(仮称) 東通村風力発電事業
環境影響評価方法書
補足説明資料

株式会社レノバ

風力部会 補足説明資料 目次

図2 水質調査地点の集水域と周辺の風力発電事業

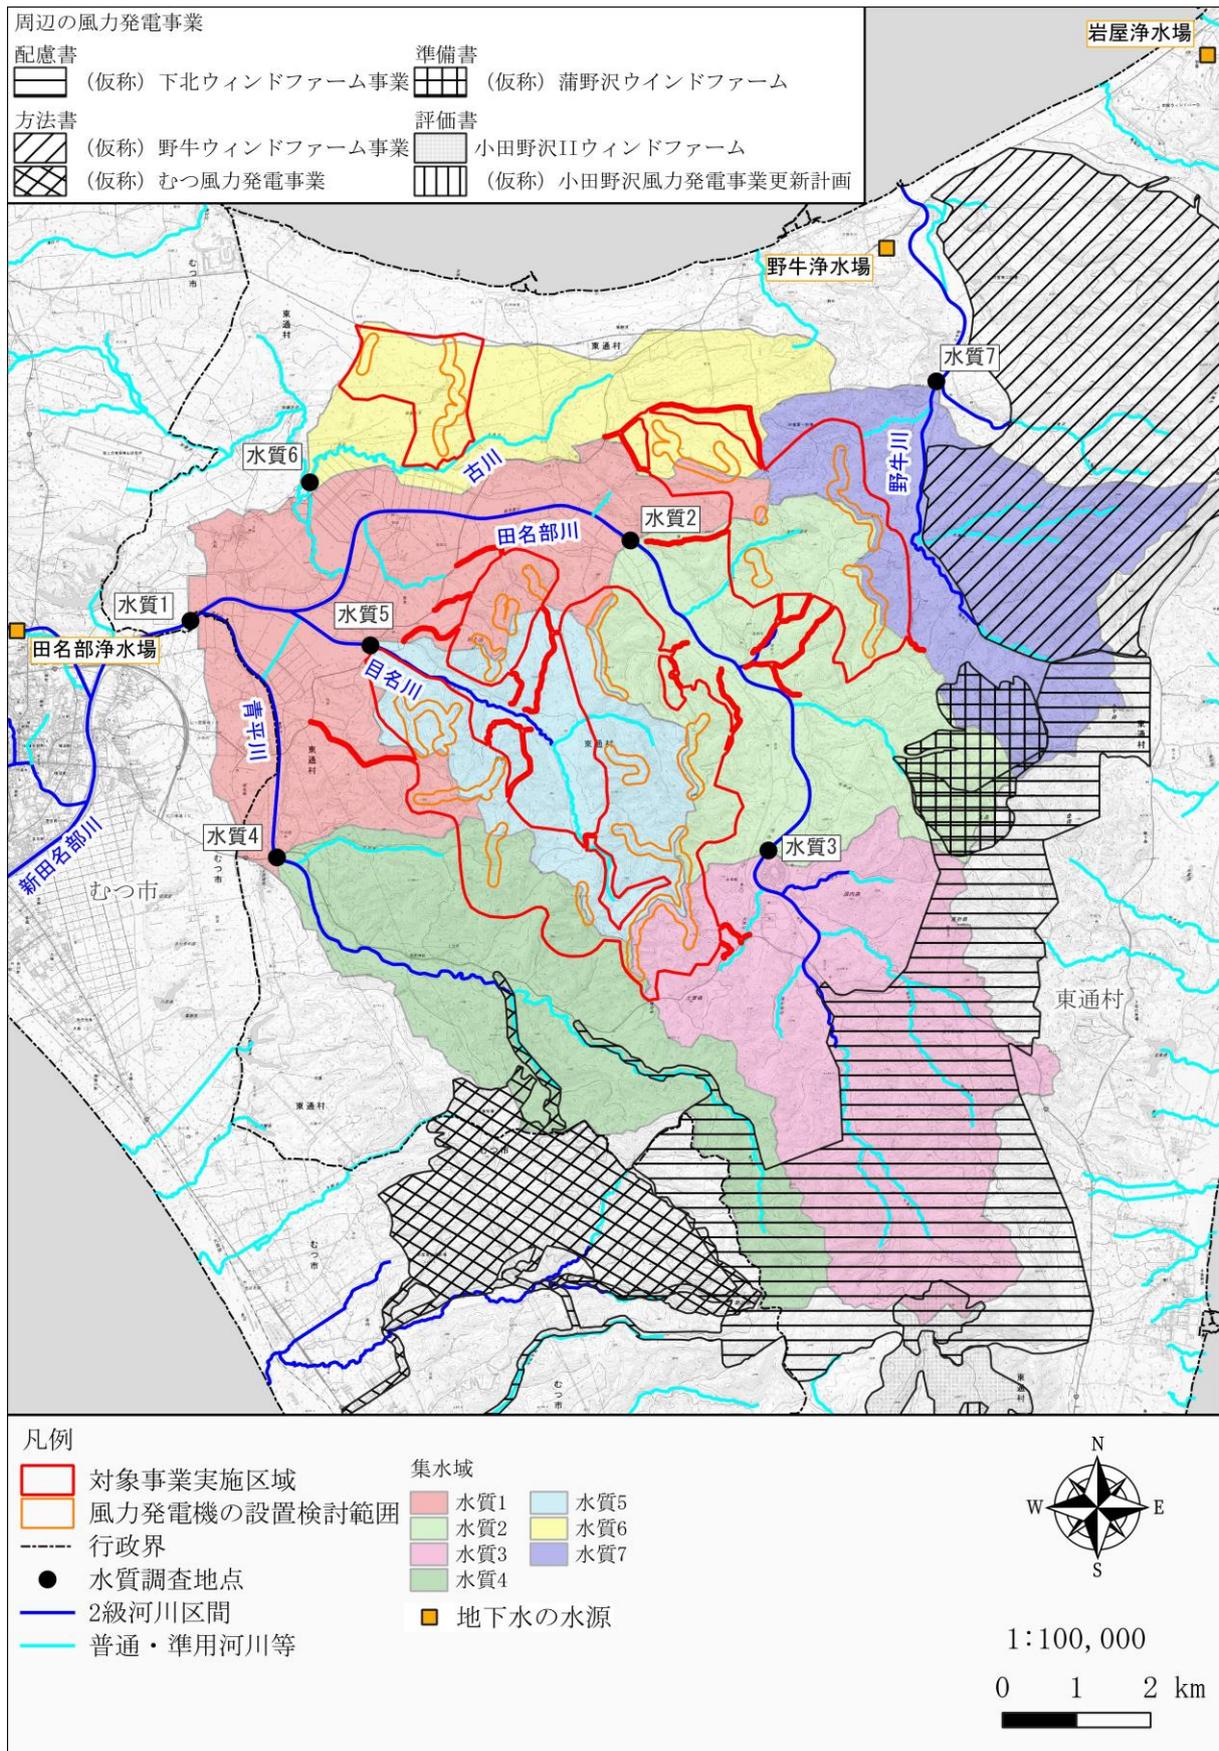
本地点と他地点の工事工程中に、集水域が一部重なる地点もあると思いますが、濁水等についても累積的な影響がある場合には配慮をお願いします。

本事業の水質調査地点の集水域と周辺の風力発電事業の事業実施区域を重ね合わせたものを図2に示します。工事工程が重なる事業については、環境影響評価図書（準備書又は評価書）を確認のうえ、水質（水の濁り）についても累積的な影響の有無を検討します。

図3 上水道の取水場所

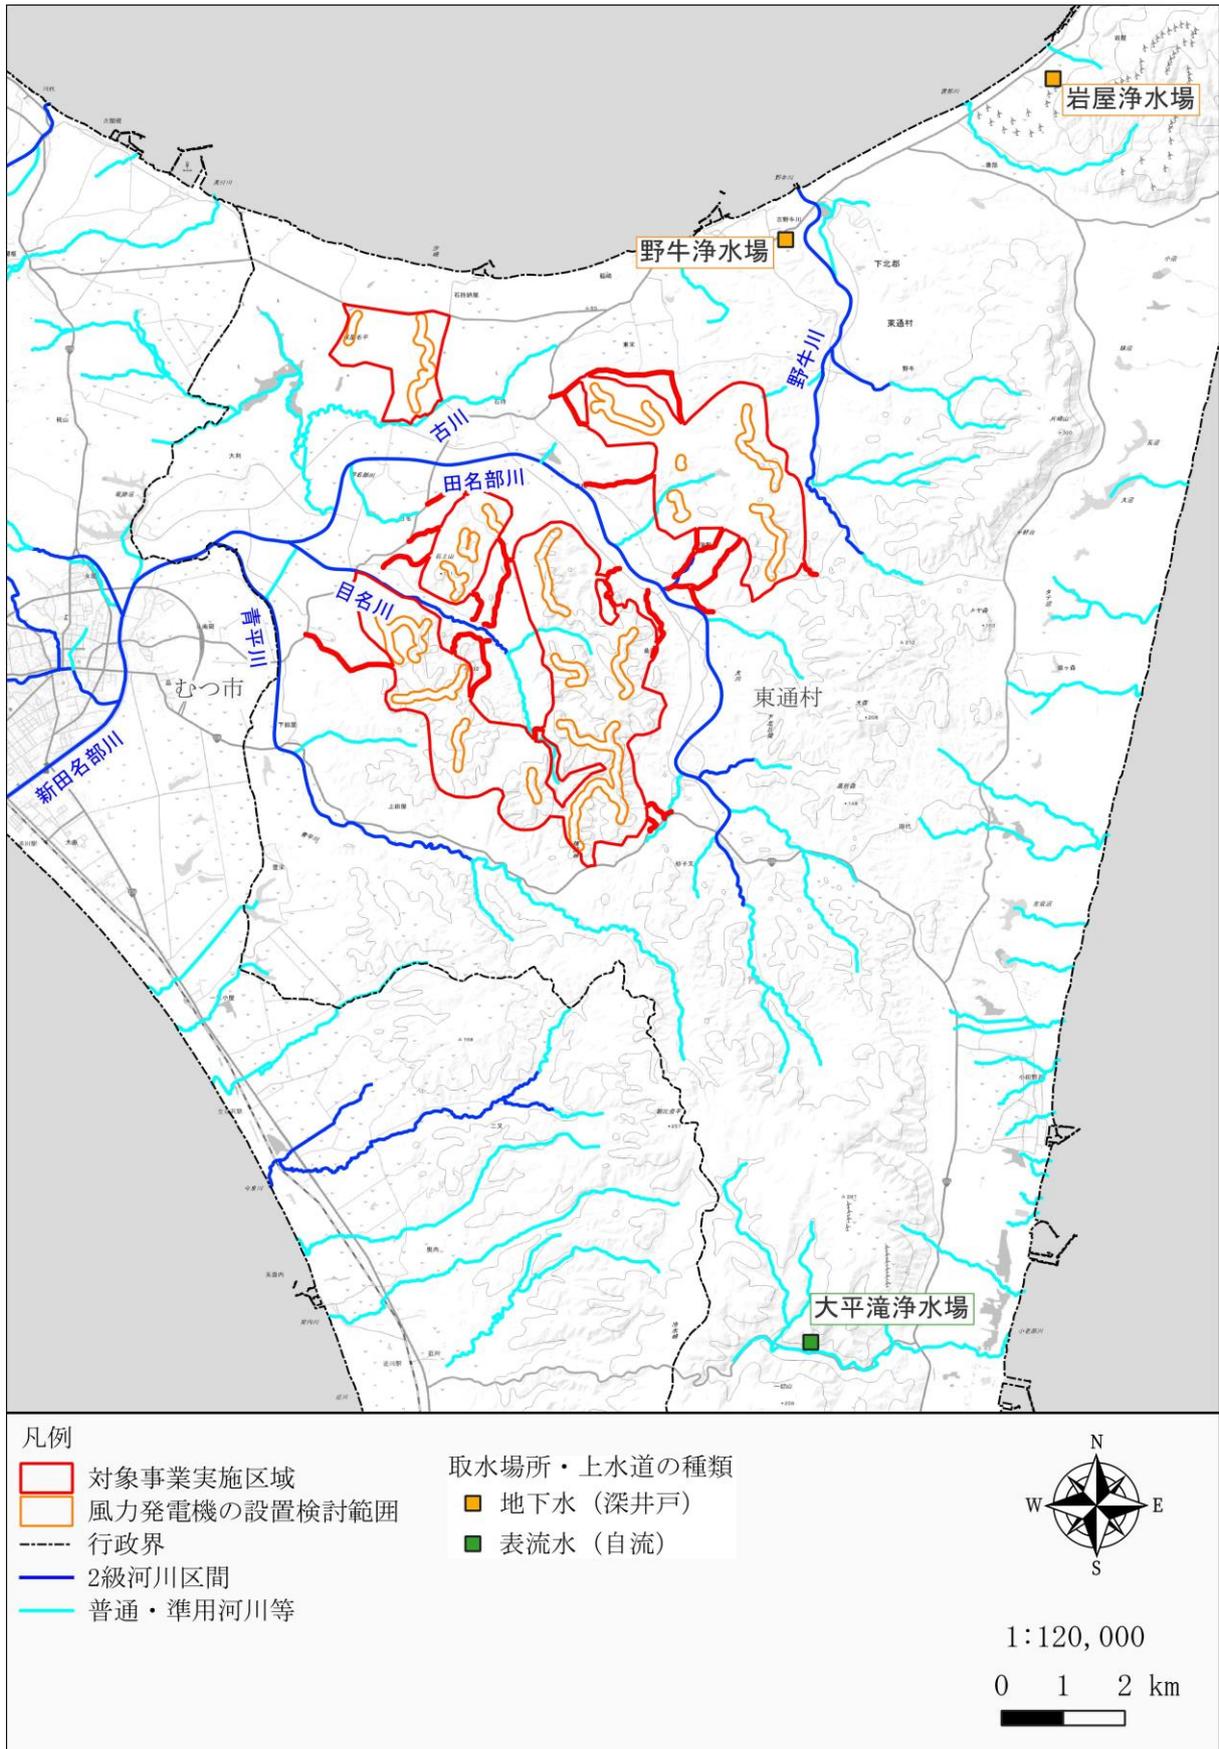
濁水の上水道への影響の有無を確認するためにお訊きしています。田名部川沿いにある住宅等で利用されている上水道の種類およびその取水場所を“具体的”に教えてください。

東通村の上水道の取水場所を図3に示します。上水道の種類は、岩屋浄水場、野牛浄水場が地下水（深井戸）、大平滝浄水場が表流水（自流）となっています。

図4 環境保全において特に配慮の必要な施設配置

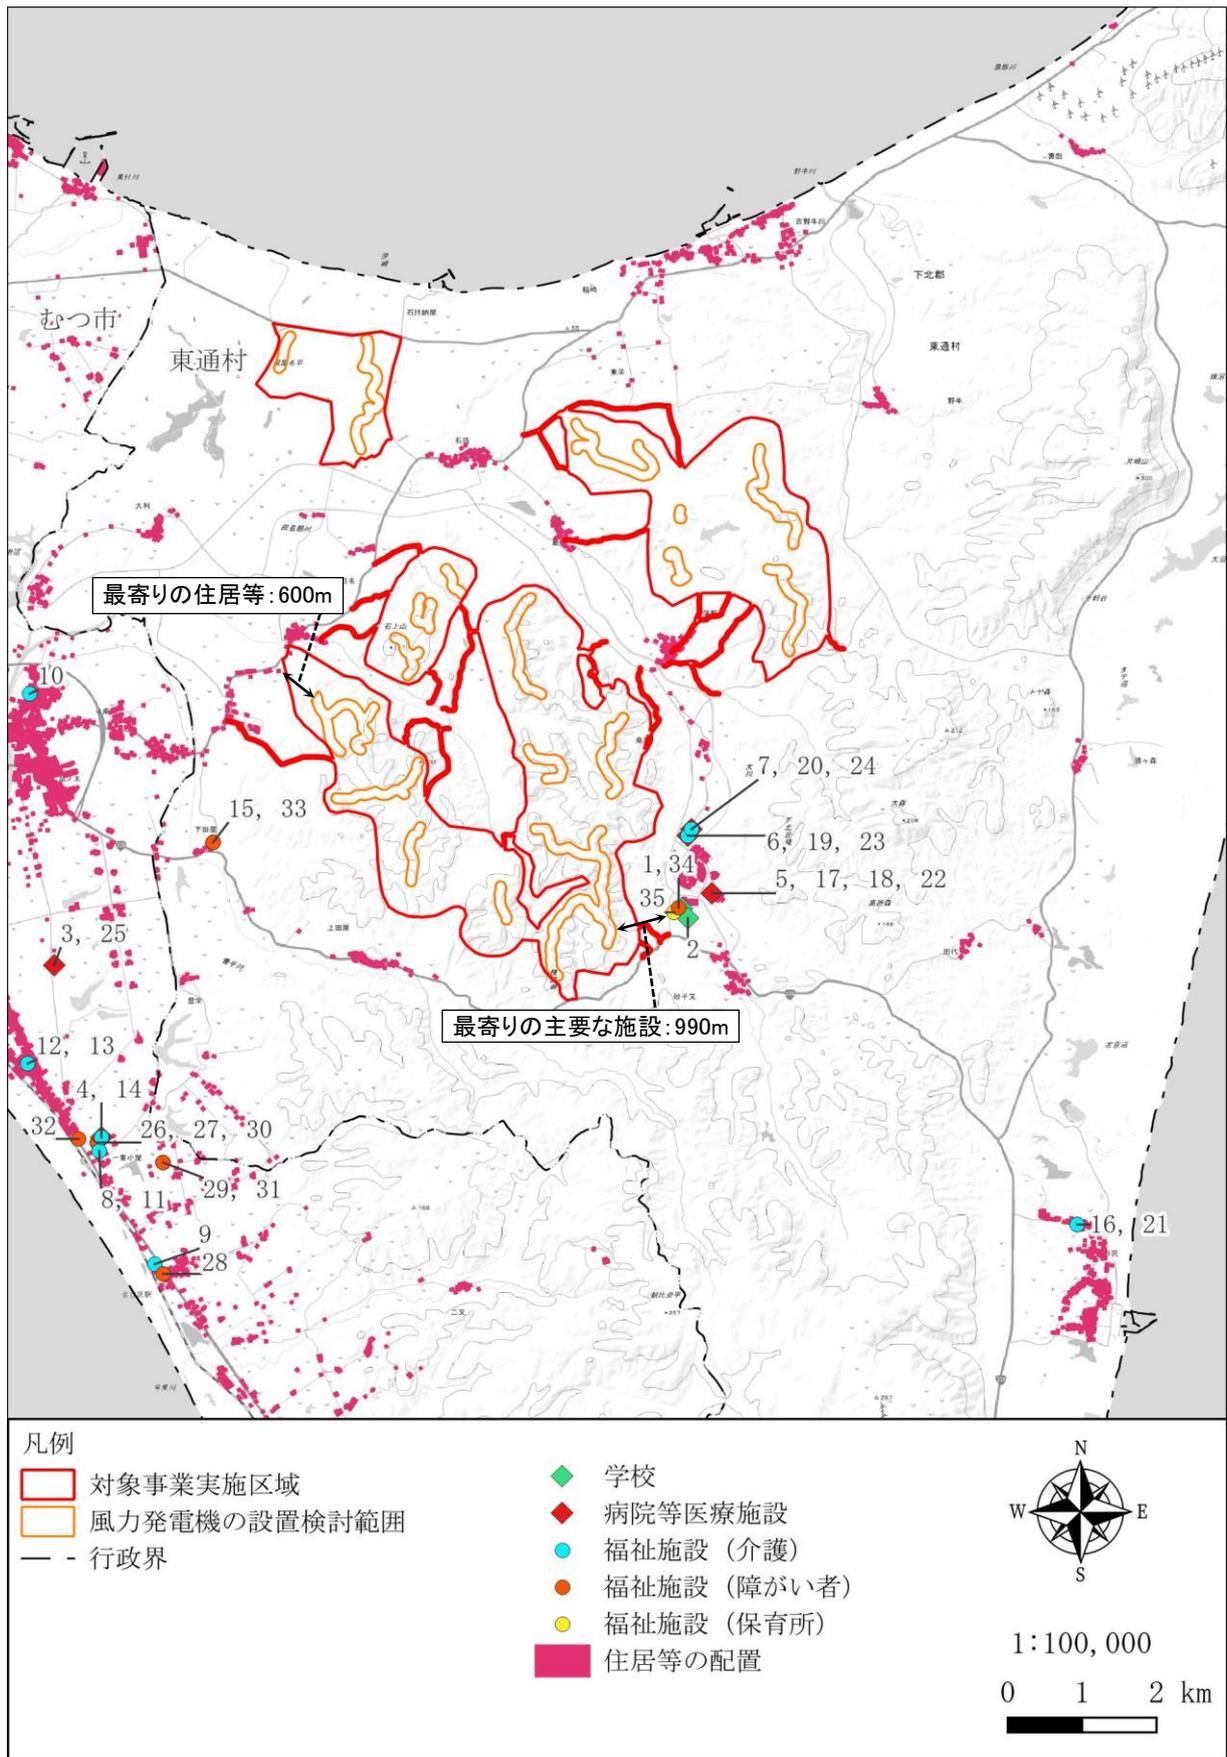
主要な施設および最寄りの住居までの距離を図中に追記して下さい。

主要な施設および最寄りの住居までの距離を図 4 に示します。準備書で反映します。

図5 水質調査地点ごとの集水域

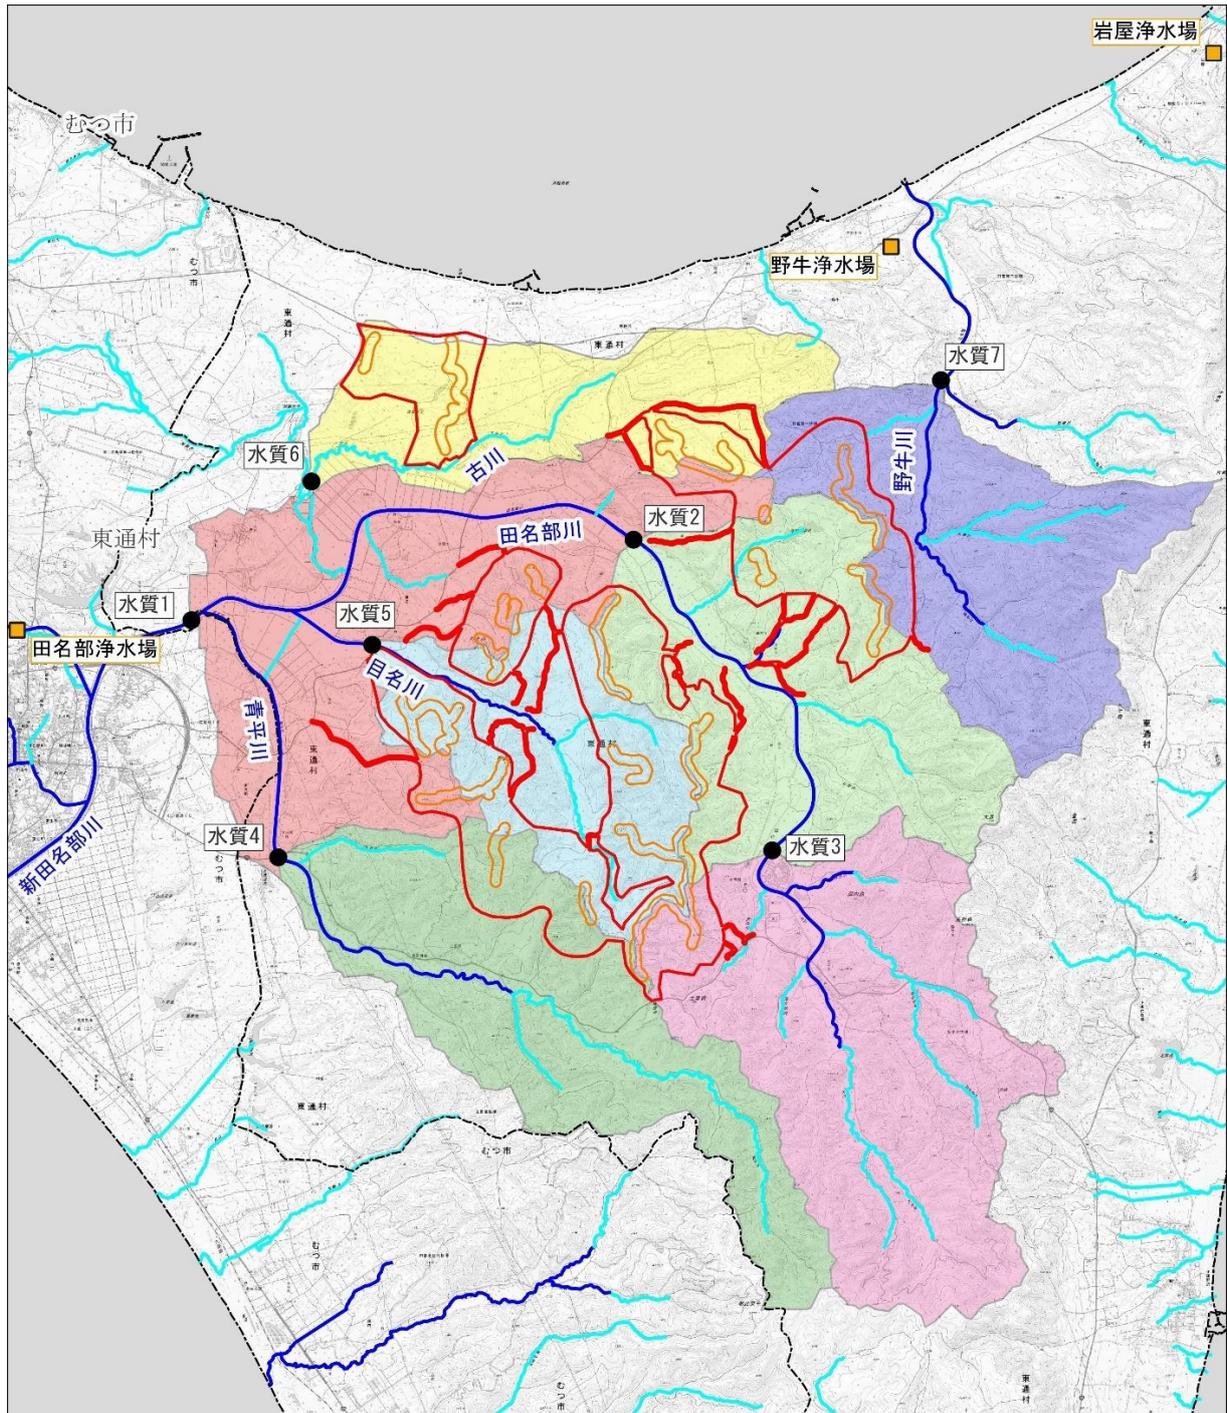
図には集水域が表示されていますが、これらは河川流域ごとの集水域を示しているものと思います。これとは別に、水質調査点ごとの集水域が分かるような図を示してください。

水質調査地点1～7での集水域を示してください。

水質調査地点ごとの集水域を図5に示します。なお、青森県環境影響評価審査会からの意見を踏まえ、調査地点の2～7を対象事業実施区域に近い上流側に変更しました。

No. 28と同じ回答になります。

図6 魚類、底生動物の調査地点

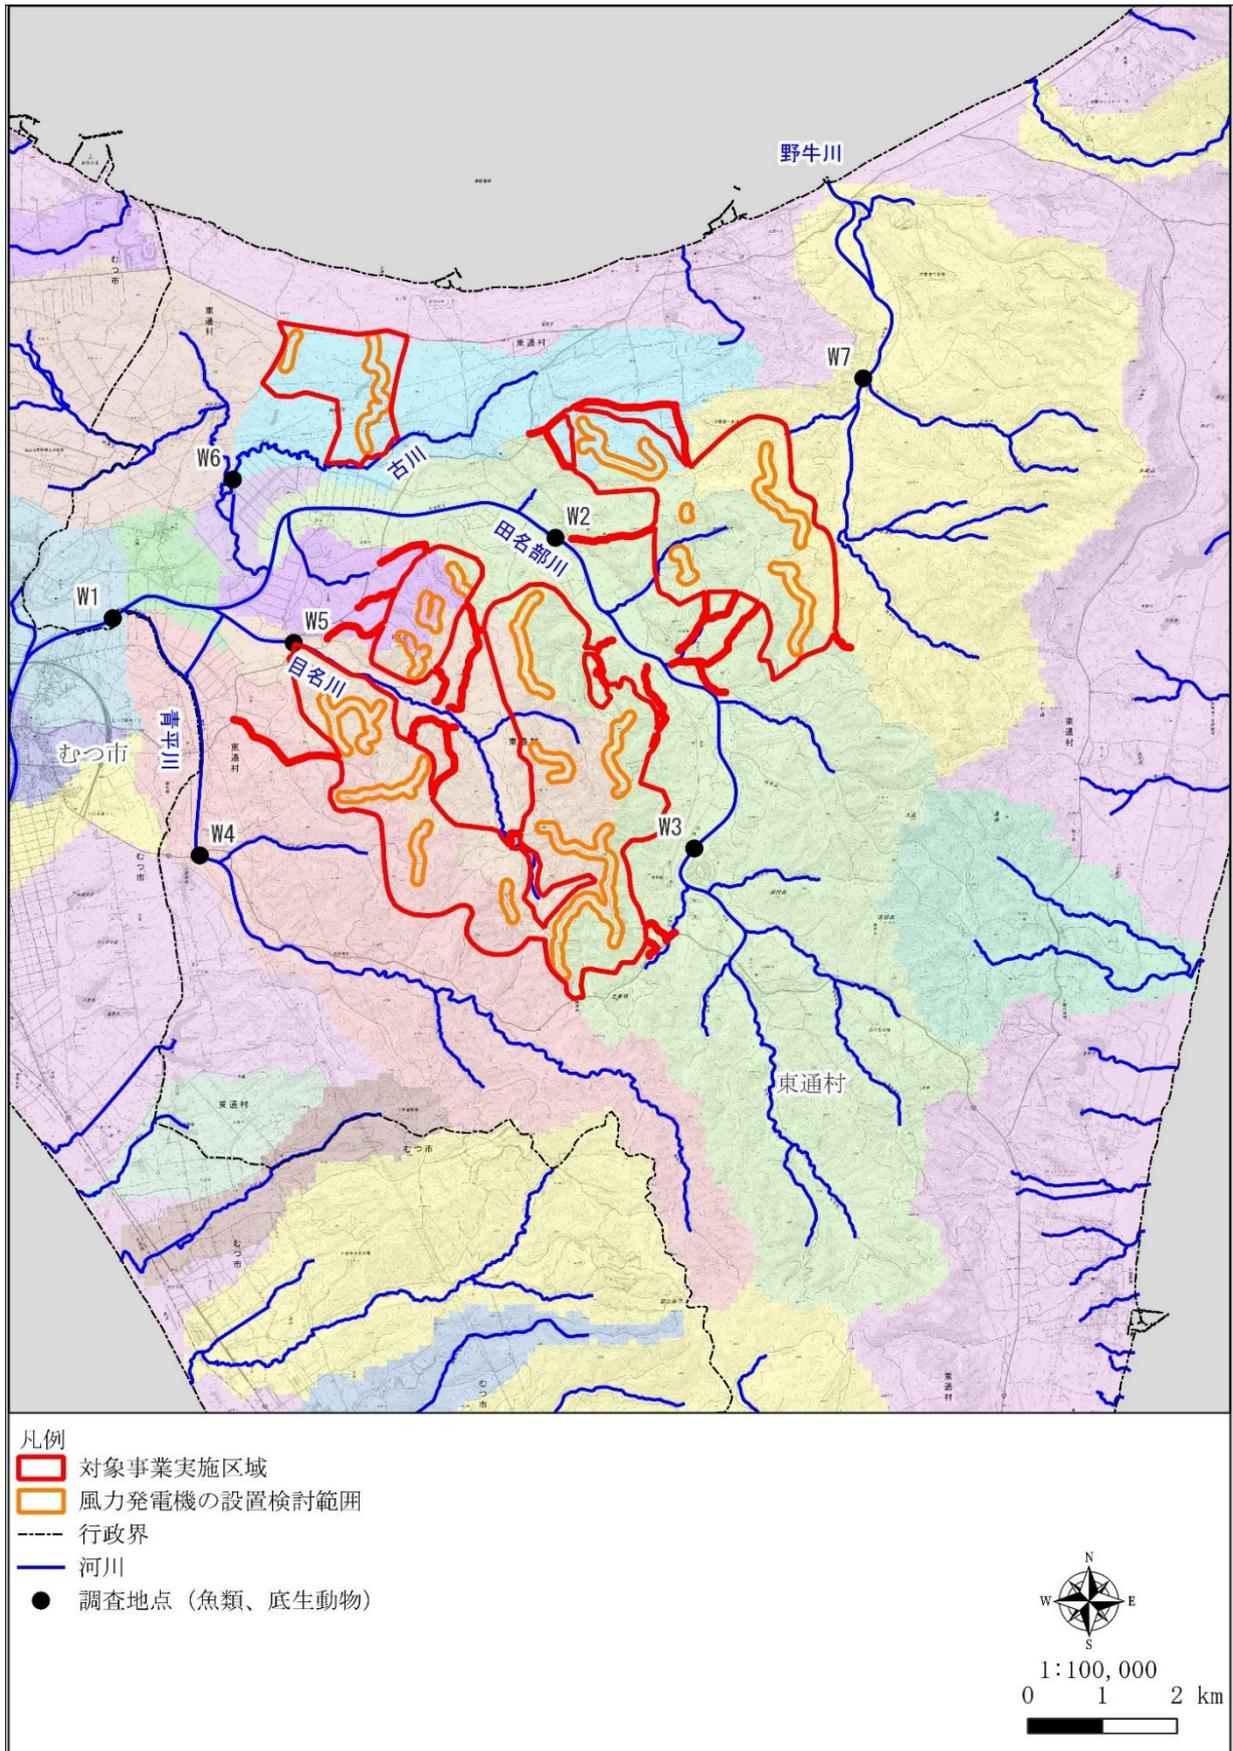
（底生動物では「多様な環境で採集」とのことですので記述上の問題かと思いますが）魚類、底生動物の調査「地点」がポイントで示されていますので、河川環境等の異なる地点があれば、適宜、調査を行うことを御検討下さい。特に河川上流域や直接改変のある箇所周辺については御留意ください。また、準備書では調査範囲の概要が理解できるような記述等を御検討下さい。

水質調査地点と同じ場所で魚類および底生動物の調査を実施する計画であり、それ自体は良いのですが、それらの調査点よりも上流部のかなり広範囲に水域が存在していると思います。それらの上流域やそれ以外のため池など、水生生物が生息する可能性がある調査点とは環境の異なる水域が存在する場合には、それらの場所にも調査点を追加することをご検討ください。

魚類、底生動物調査の調査地点（水質調査と同地点）は、河川環境が異なる上流域等もカバーできるよう、調査地域内でのバランスを考慮した位置に見直します。調査地点の位置を図6に示します。

No. 31と同じ回答になります。
